总平面图对比修改

鸟瞰图对比修改

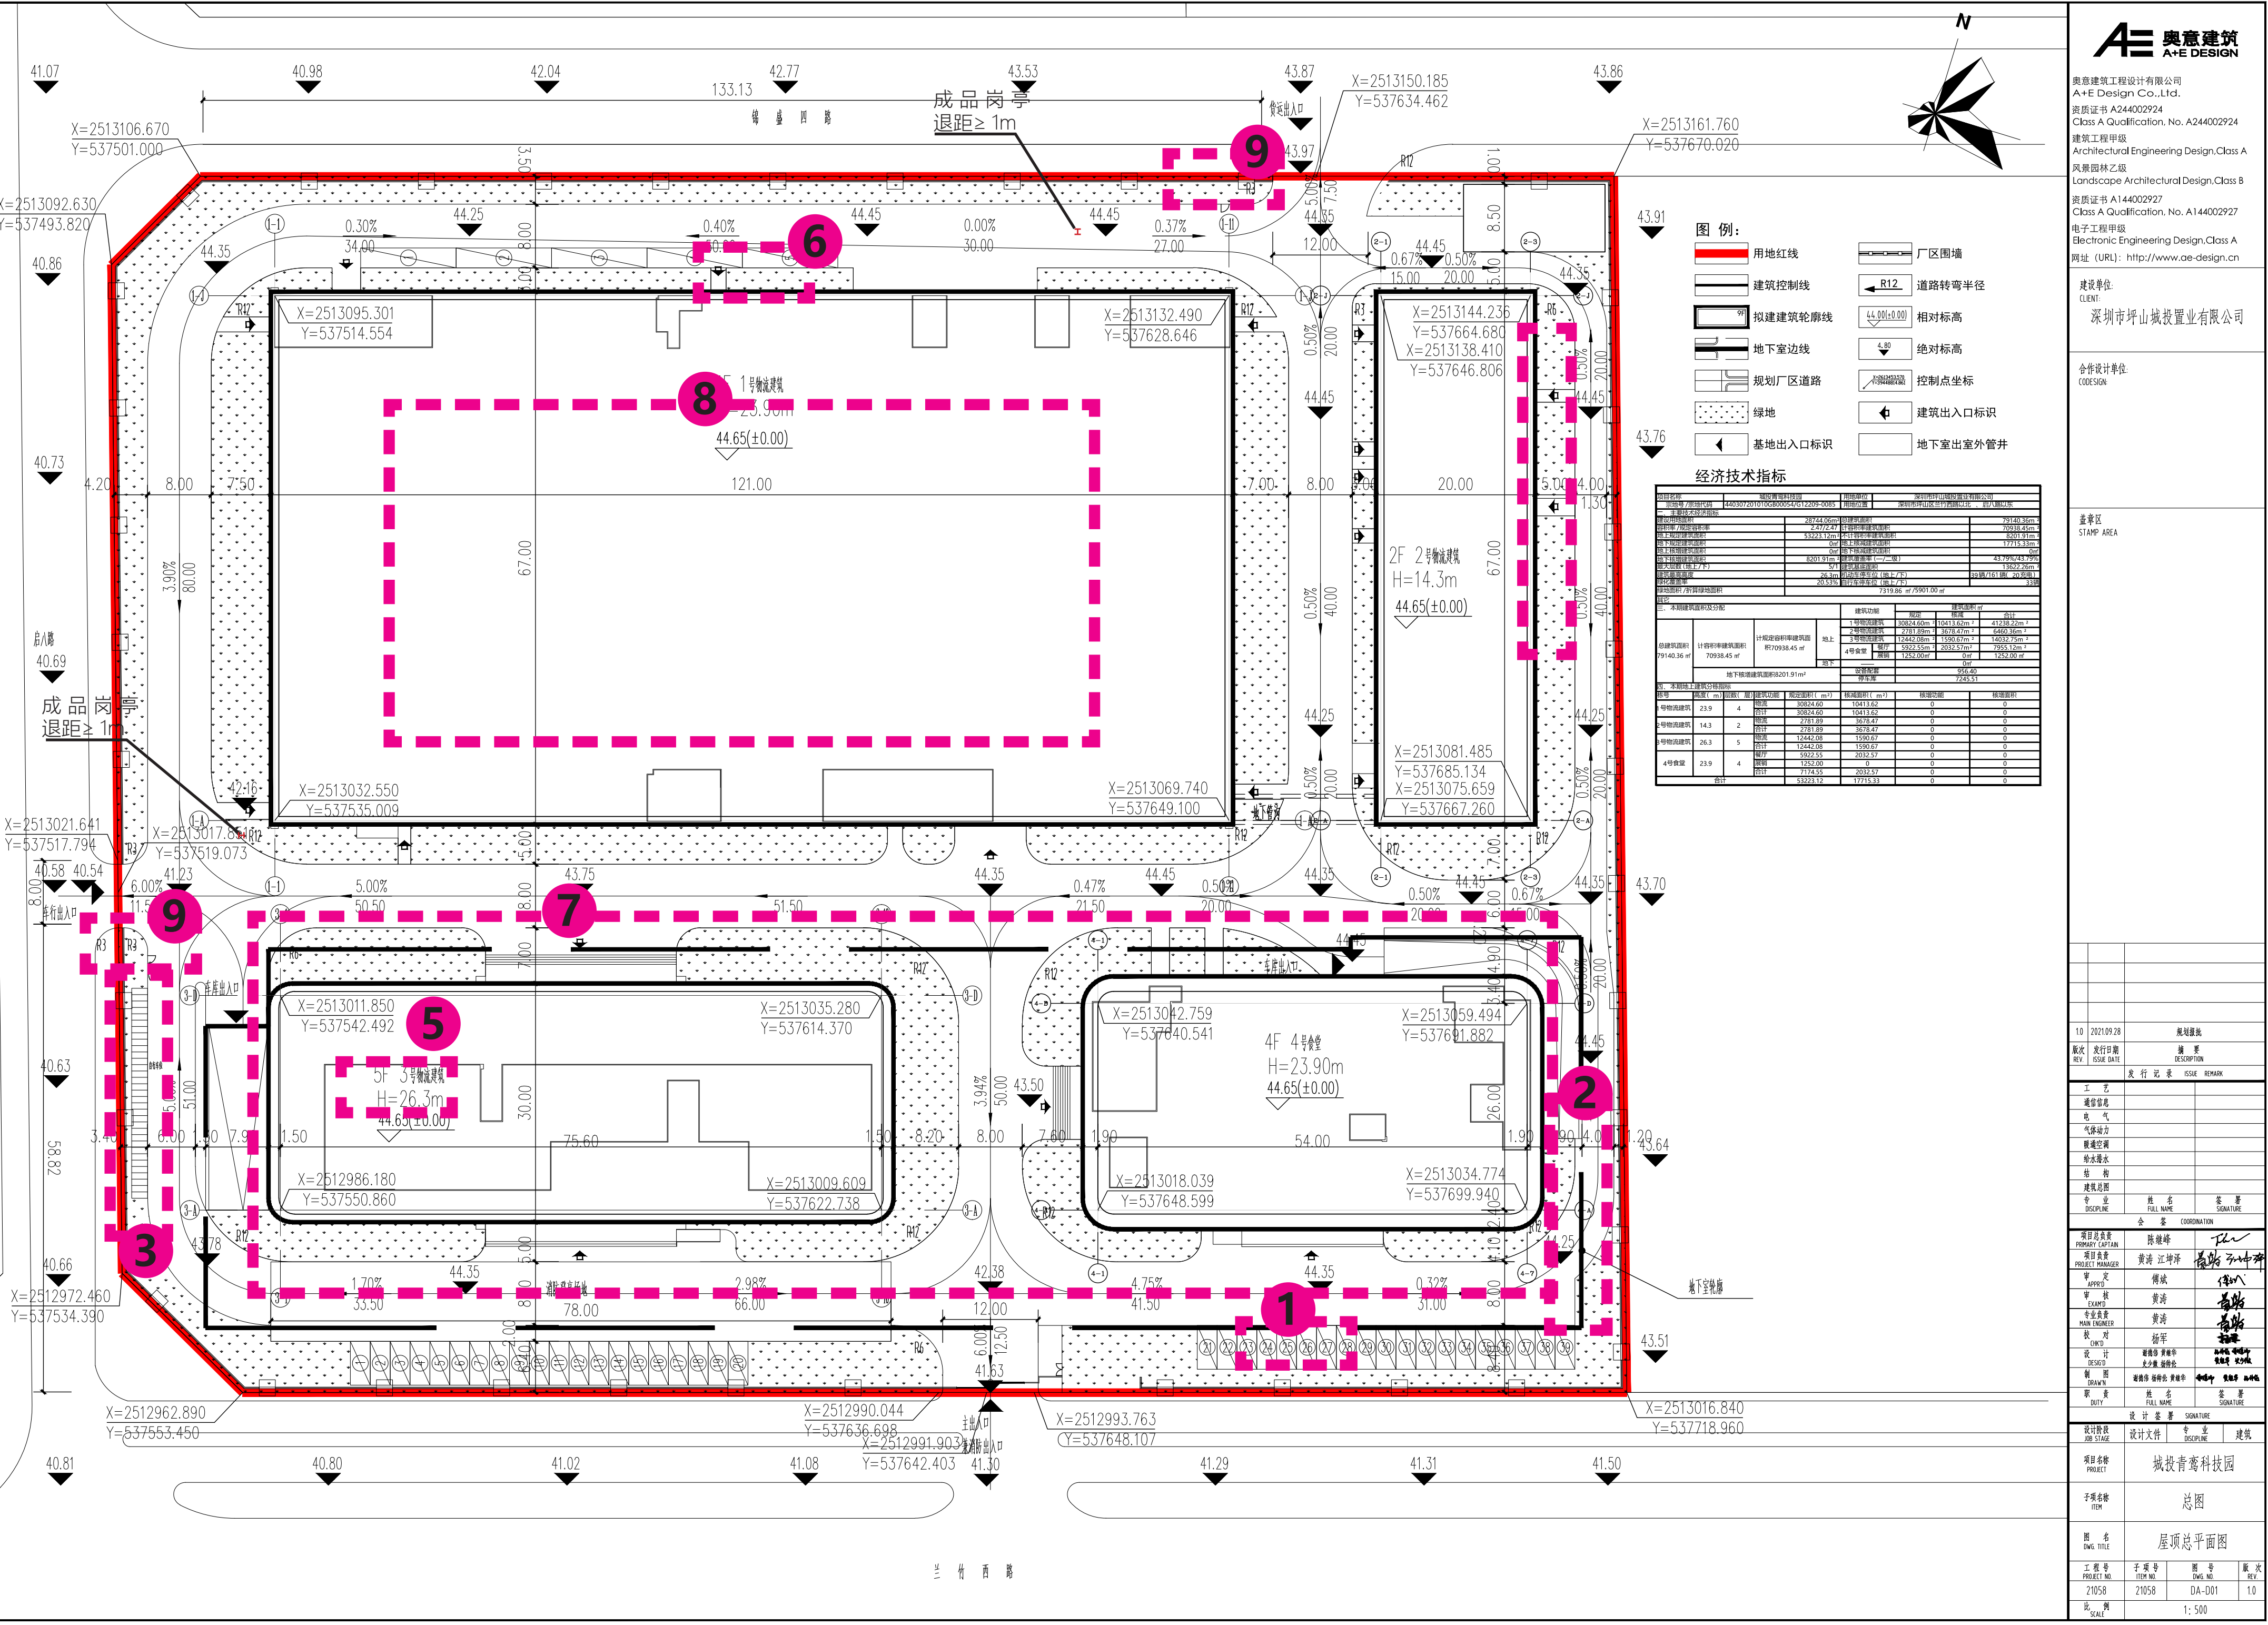
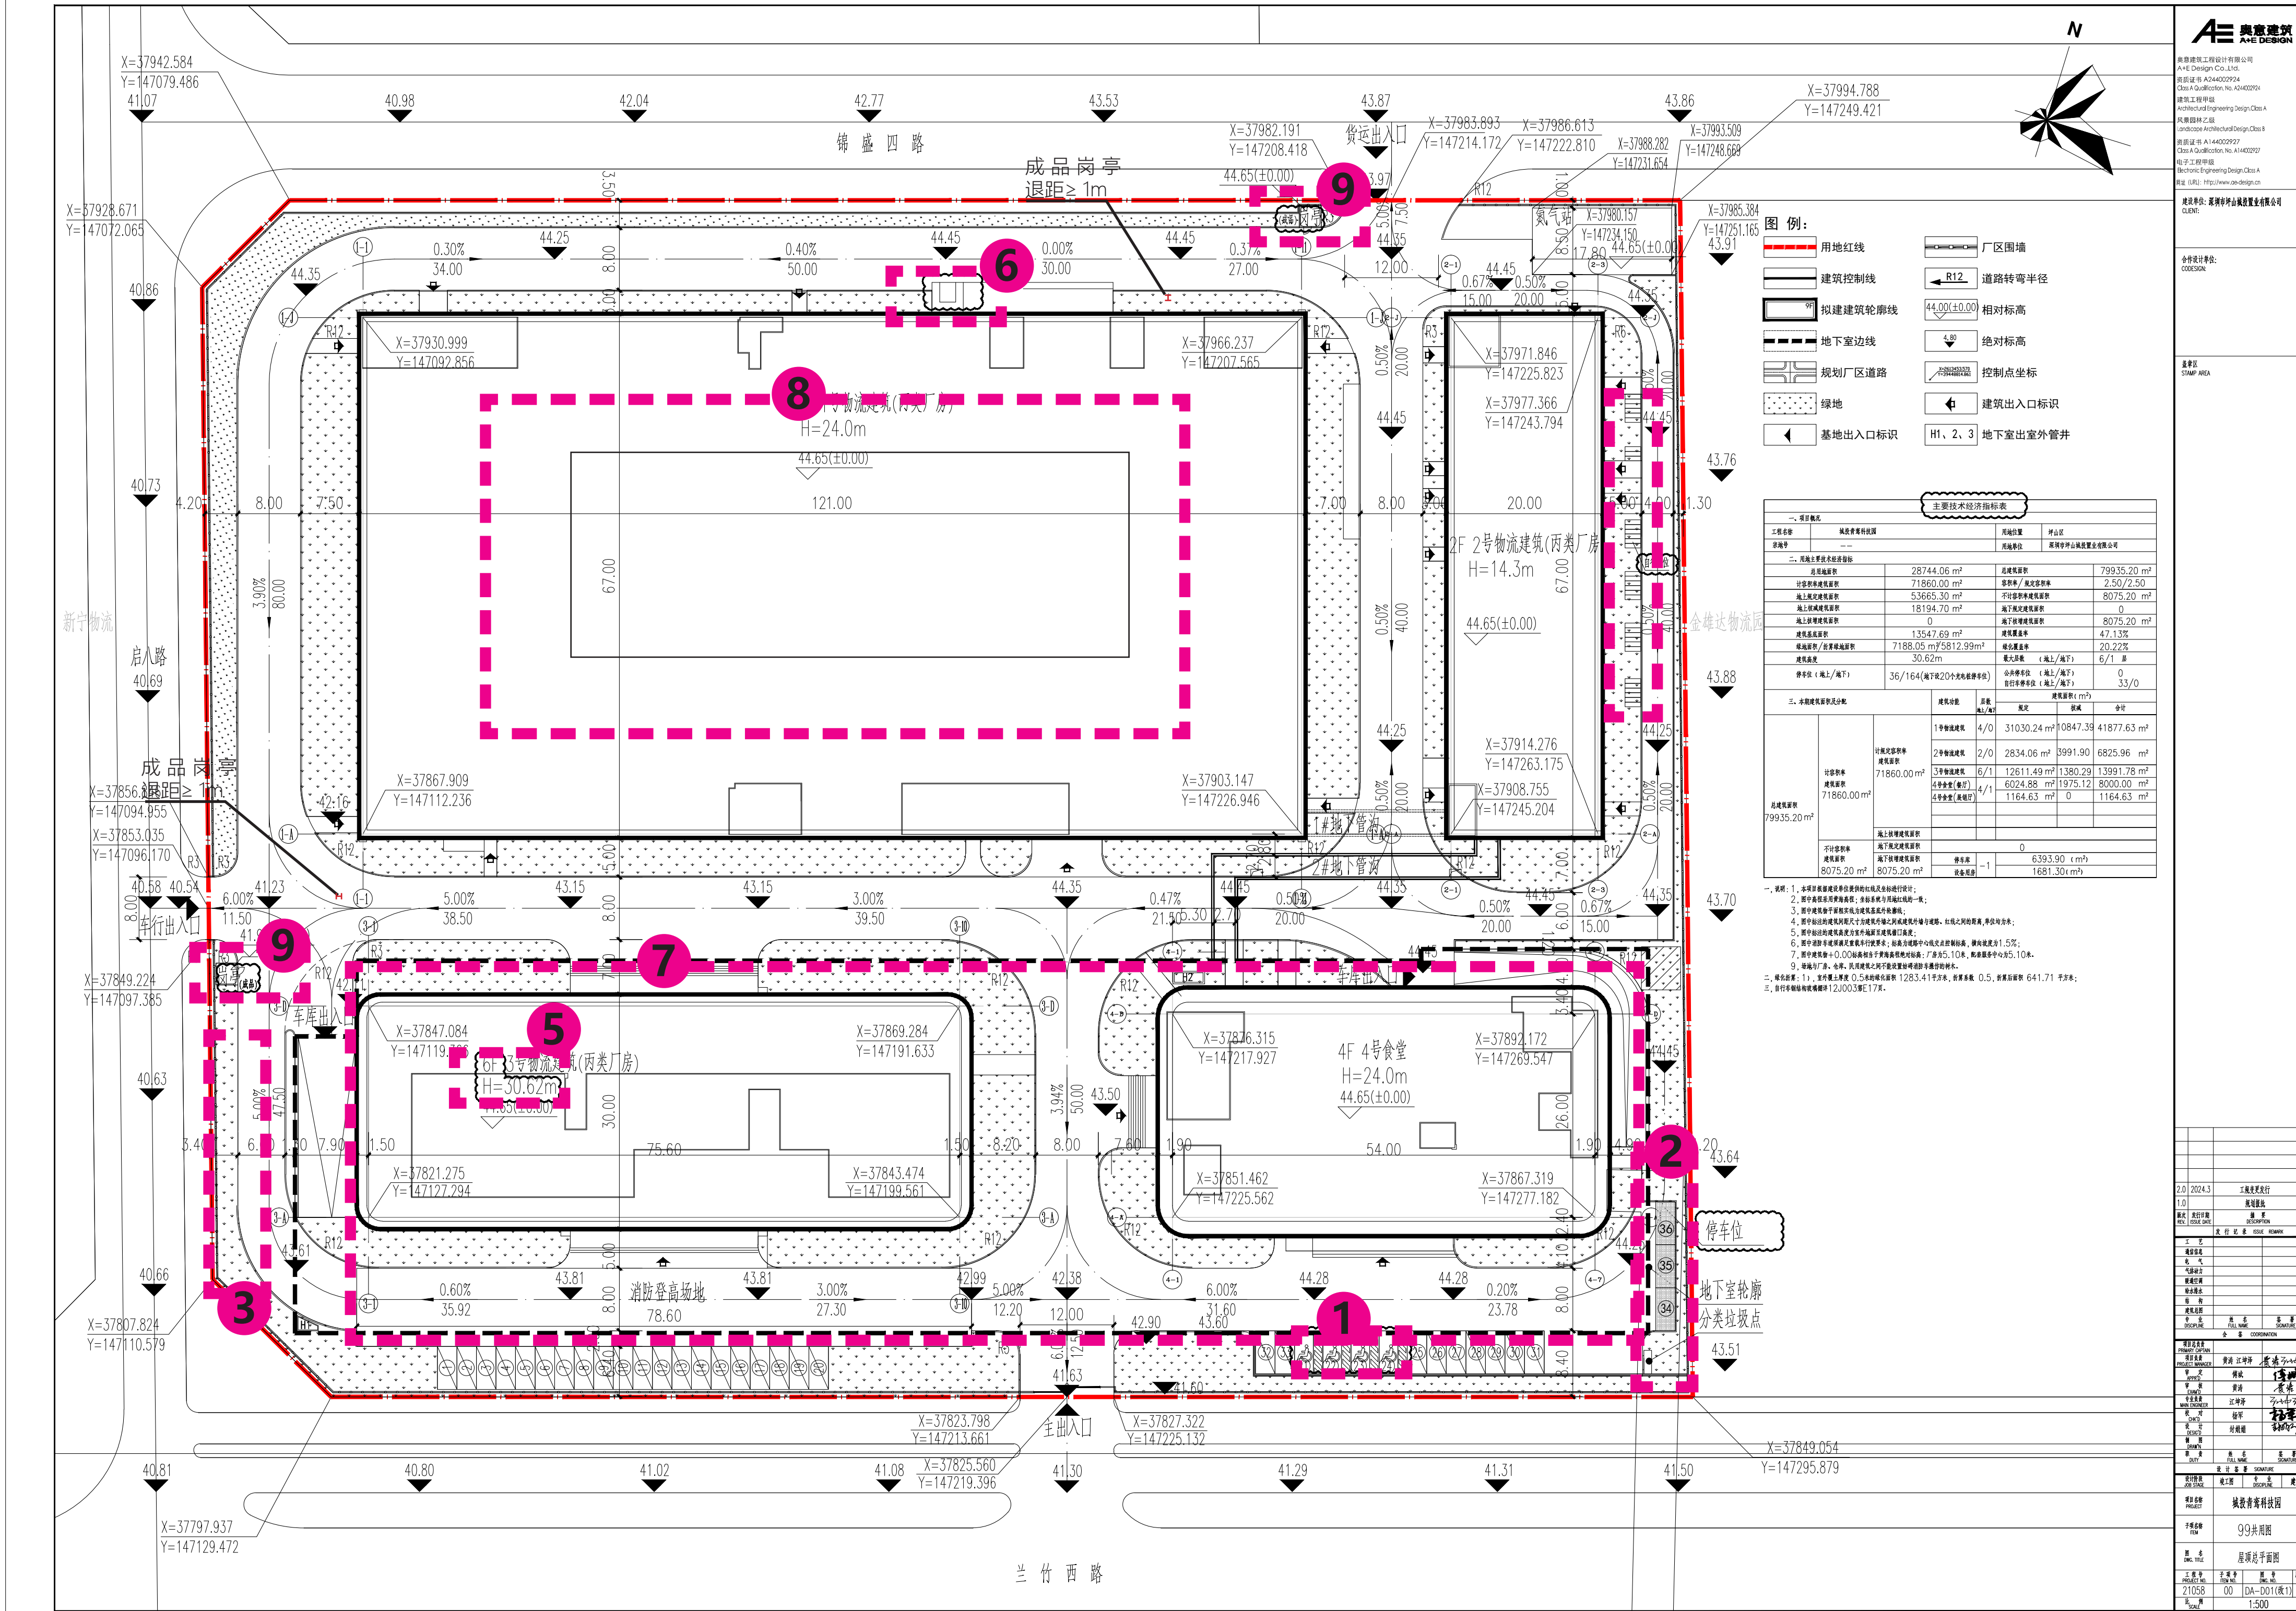
- 1.4 号楼南侧调整 4 个无障碍车位位置;
- 2.4 号楼东侧调整停车位位置, 原地上车位 39 个, 本次 36 个;
- 取消 3 号楼西侧自行车停车位 (33 辆);
- 新增 2 号楼东侧自行车停车位 (33 辆);
- 3 号楼由 5F 修改为 6F, 建筑高度由 26.3M 修改为 30.62M;
- 1 号物流建筑修改卸货平台和坡道尺寸, 增加台阶;
- 取消 3、4 号屋面种植;
- 新增 1 号屋面种植;
- 新增场地北入口、西入口临时岗亭, 成品岗亭 (退红线 1m)。

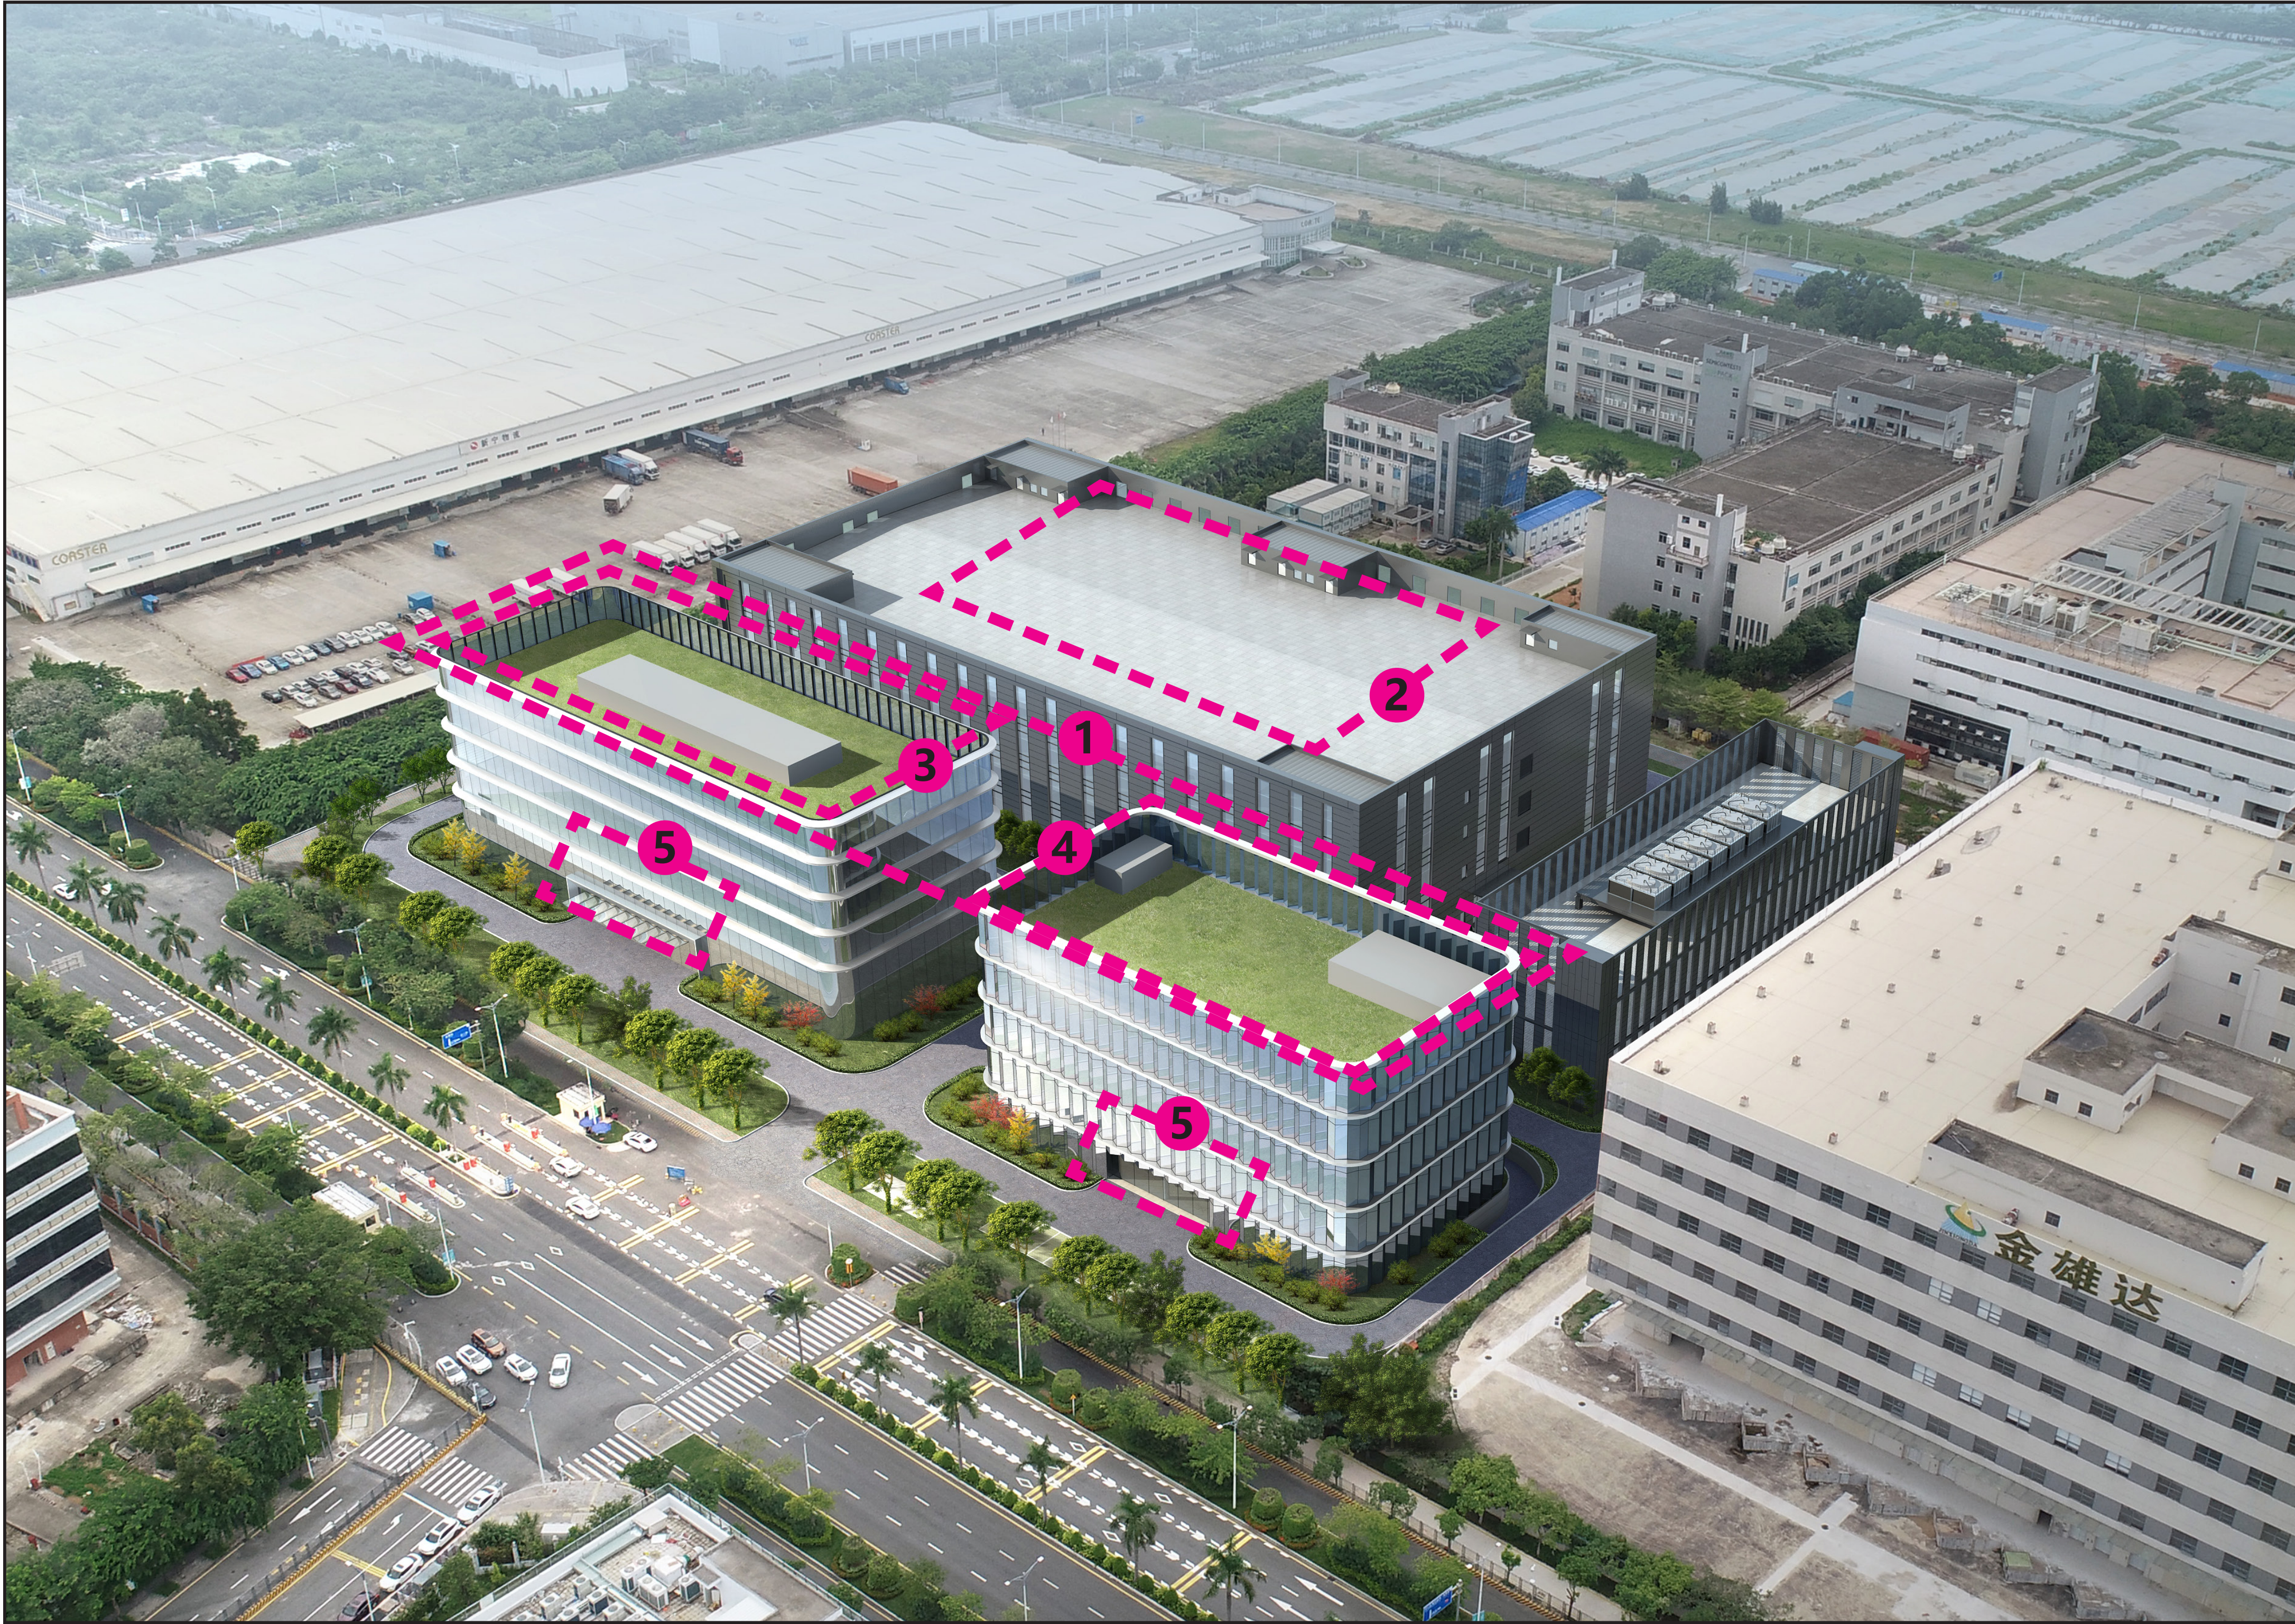
- 修改说明：
- 1. 取消 3、4 号屋面种植
 - 2. 新增 1 号屋面种植
 - 3. 3 号楼幕墙高度修改
 - 4. 4 号楼幕墙高度修改
 - 5. 雨棚顶标高修改为 5.000
